Avis délibéré de la mission régionale d'autorité environnementale sur la création de la télécabine Vallée perdue portée par la Société des remontées mécaniques de La Toussuire sur la commune de Fontcouverte-la-Toussuire (73)

Avis n° 2025-ARA-AP-1842

Avis délibéré le 20 mai 2025

Figure 2: Localisation de la zone d'étude dans la combe de Comborsière

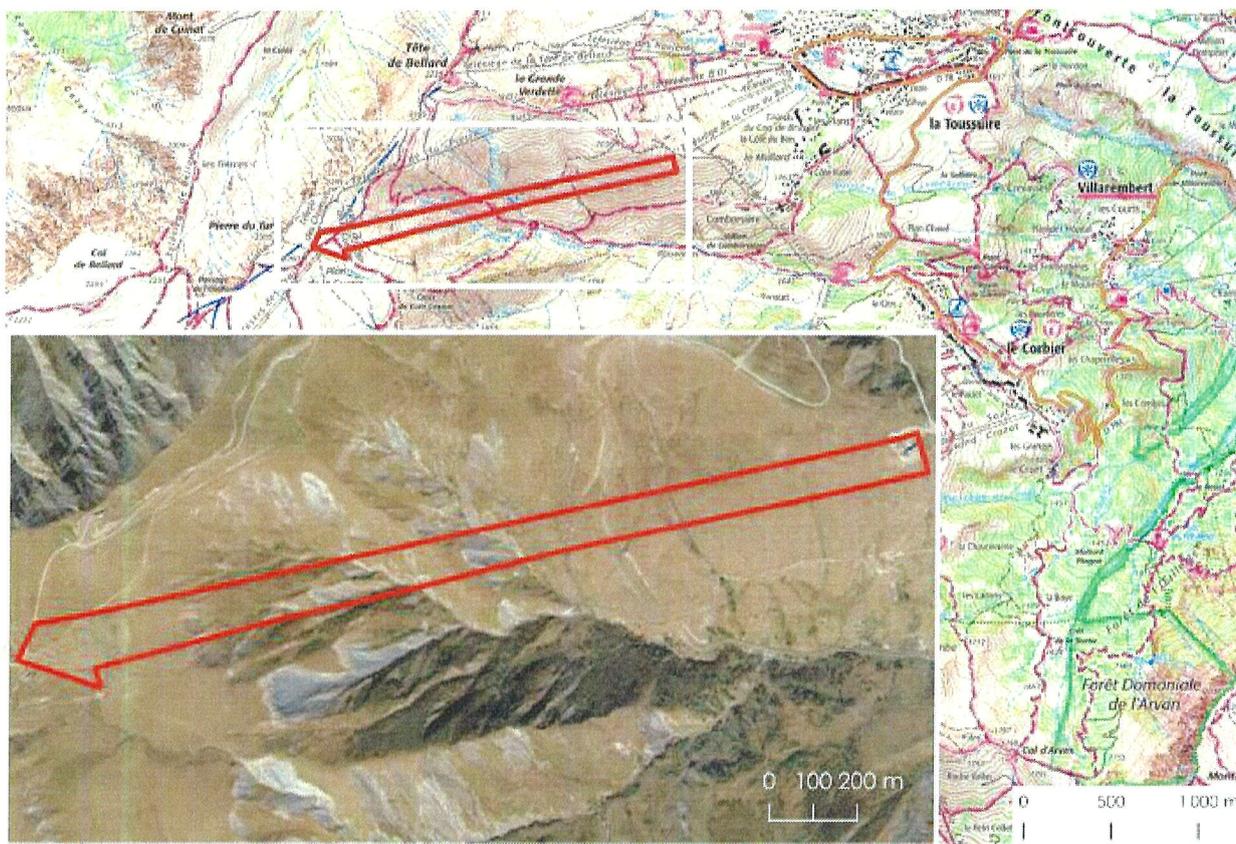
Les données relatives aux habitats et aux espèces sont issues des recherches bibliographiques et d'inventaires de terrain réalisés au printemps/été 2023, au moyen de cinq passages pour la flore sur l'ensemble de la zone d'étude, et six passages pour la faune sur une partie seulement de la zone d'étude⁷, ce qui représente une grosse lacune pour la définition de l'état initial.

Aucun sondage pédologique n'a été réalisé alors que la prélocalisation des zones humides probables de la cartographie nationale des milieux humides met en évidence que la zone d'étude immédiate recouvre des zones humides avec une potentialité d'assez forte à très forte :

- les terrassements des pilotis de la gare d'arrivée et de la piste afférente sont situés au moins pour partie sur une zone humide avec une probabilité jusqu'à très forte ;
- les terrassements de certains pylônes concernent directement une zone humide avec une probabilité jusqu'à très forte (P13 et P14) ou indirectement (P6 à environ 30 m, P8 et P9 à environ 50 m, P7 à environ 100 m).

Des sondages pédologiques nécessitent d'être réalisés afin de confirmer ou infirmer la présence de zones humides au niveau de ces localisations, quelle que soit la végétation présente.

- **compléter dès ce stade les inventaires faunistiques sur l'ensemble de la zone d'étude, afin d'établir un état initial complet de la zone d'étude et de réévaluer le niveau d'enjeu le cas échéant ;**
- **de réaliser des sondages pédologiques afin de confirmer ou infirmer la présence de zones humides sur la zone d'étude, en particulier autour de l'implantation des pylônes projetée.**
